2023年3月3日  
日本原燃株式会社

## 事業変更許可及び整理資料における不適切な記載について 原因分析結果と是正処置に関する報告

### 再処理事業変更許可に係る正誤表

第2-21図 蒸発乾固の拡大防止対策 タイムチャート（6/15）

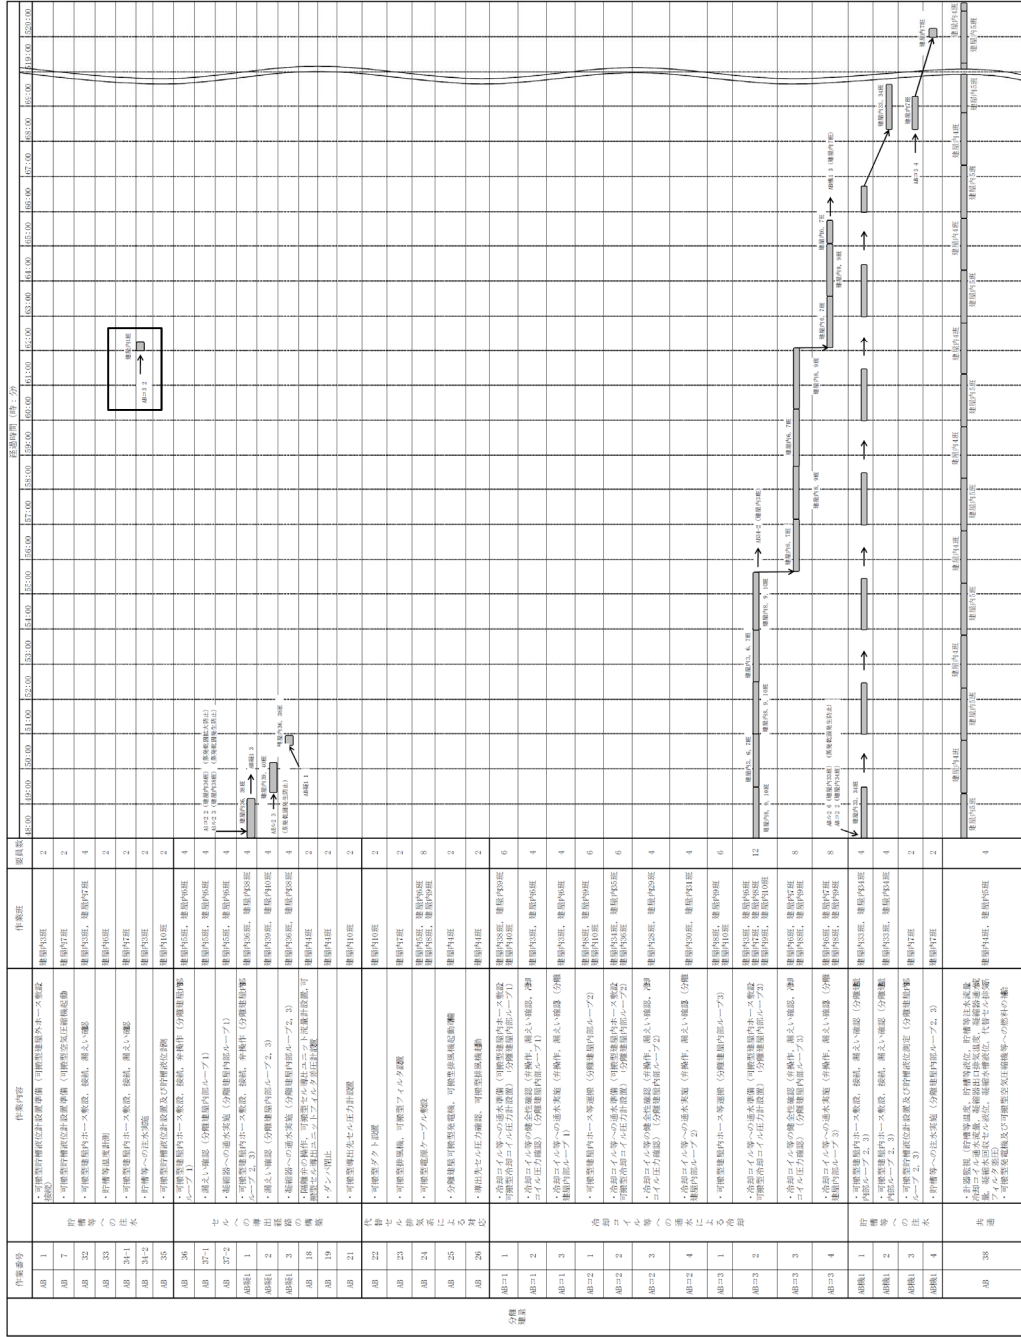
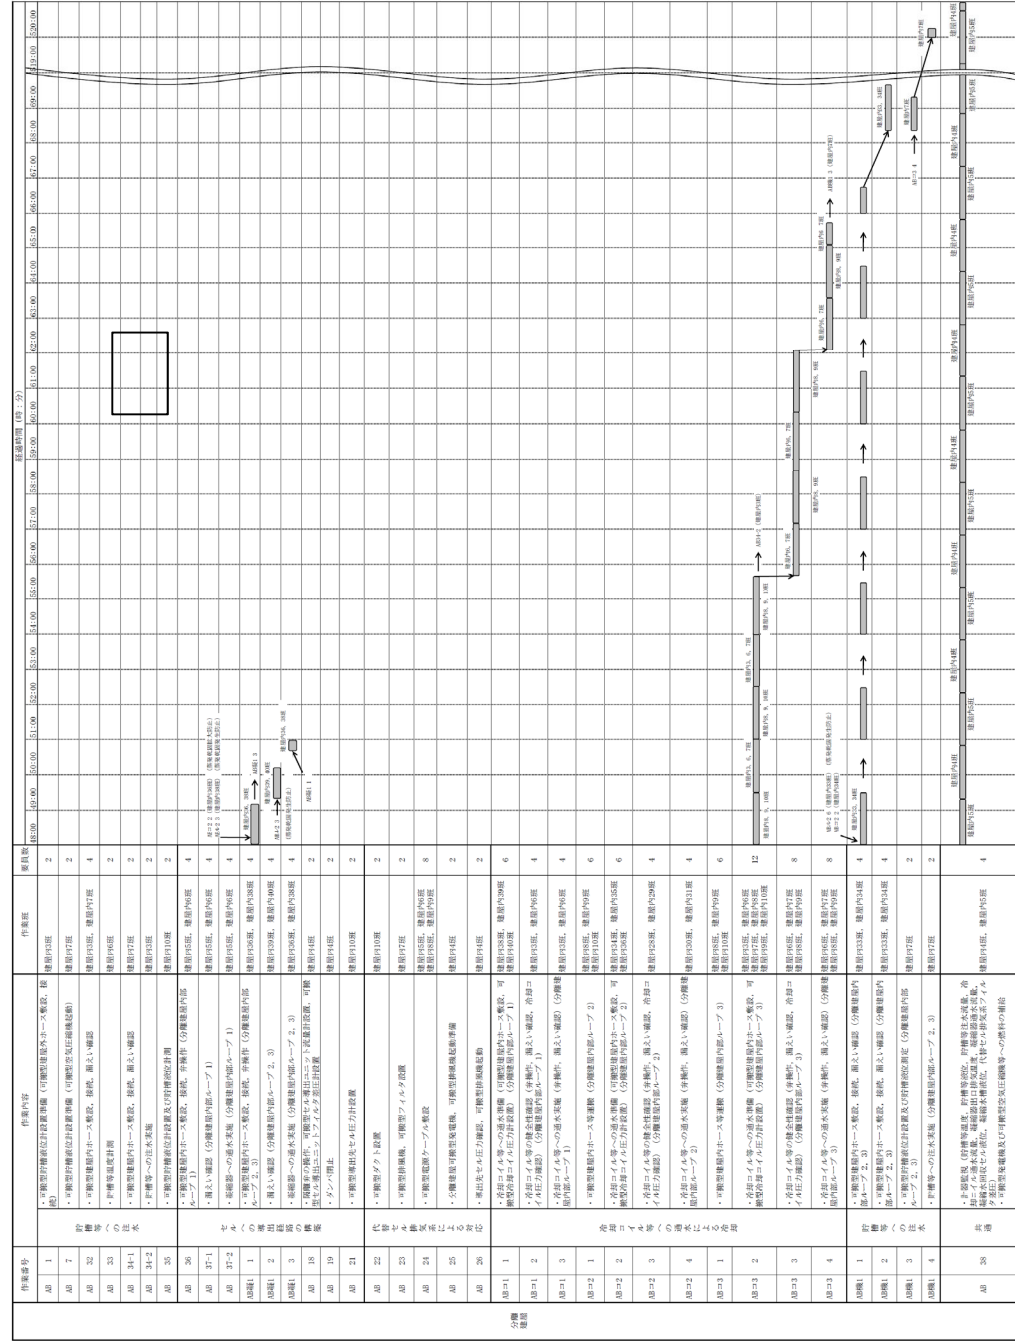
高レベル廃液濃縮缶の蒸発速度修正に伴う注水開始時間の変更
